Autorité environnementale

Avis délibéré de l'Autorité environnementale sur la transformation du centre de traitement de déchets ménagers d' Ivry-Paris XIII à Ivry-sur-Seine (94)

n°Ae : 2018-07

2.4.2.3 Architecture et paysage

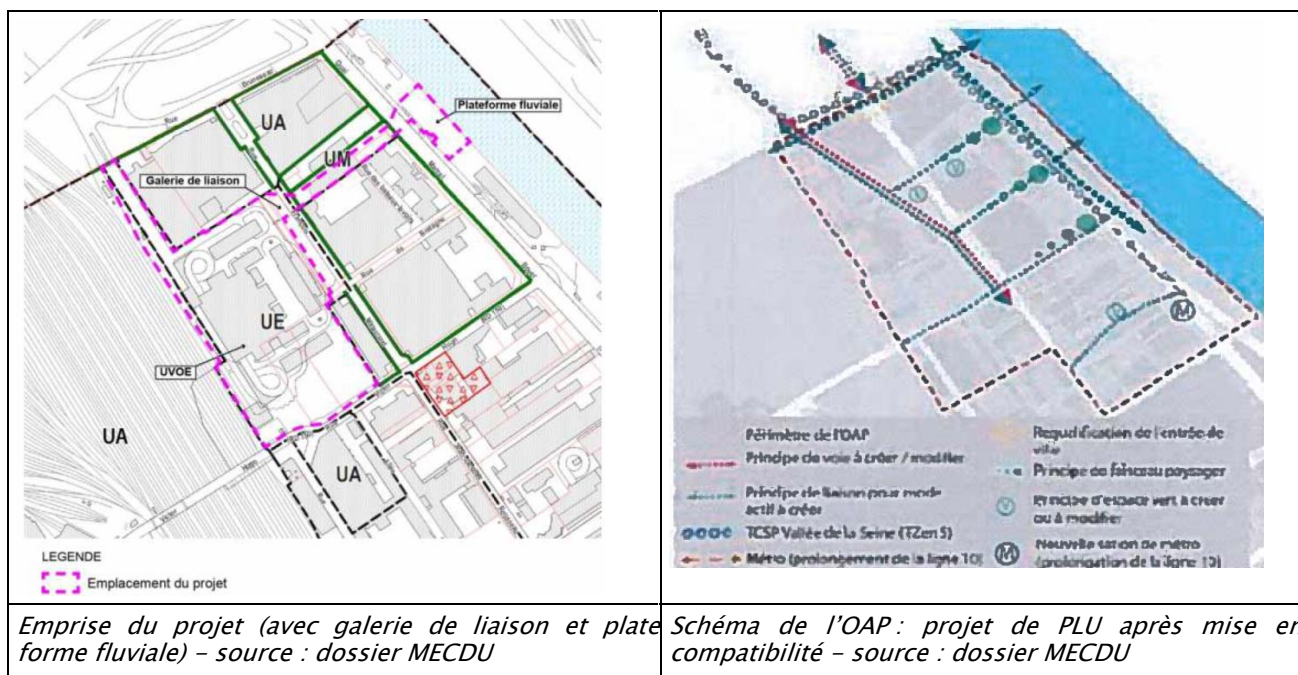
L'Ae note que ce parti architectural conduit à prévoir une cheminée d'une hauteur supérieure aux exigences réglementaires³², ce qui devrait favoriser une meilleure dispersion des rejets atmosphériques.

Pour l'UVO, le dossier indique que son implantation participera à une dynamique architecturale homogène et qu'une part importante de l'infrastructure sera enterrée, libérant un espace en surface pour créer des espaces verts. Ces orientations devraient être plus précisément présentées

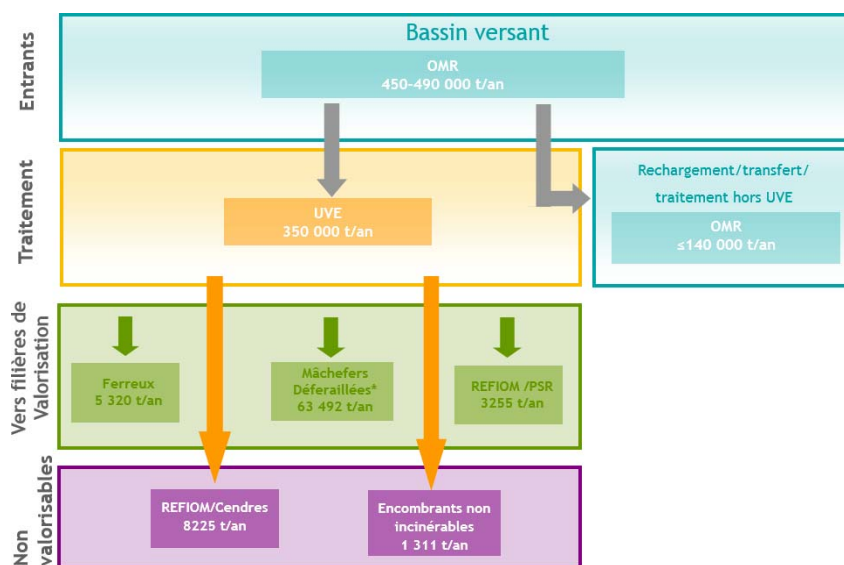
L'Ae recommande d'inclure dans l'évaluation du risque sanitaire l'ensemble des composés halogénés des dioxines et furanes et de préciser dans le dossier les modalités prévues pour la mesure des émissions des dioxines et furanes bromés dans les rejets de l'UVE et pour la surveillance de leur présence dans l'environnement du site.
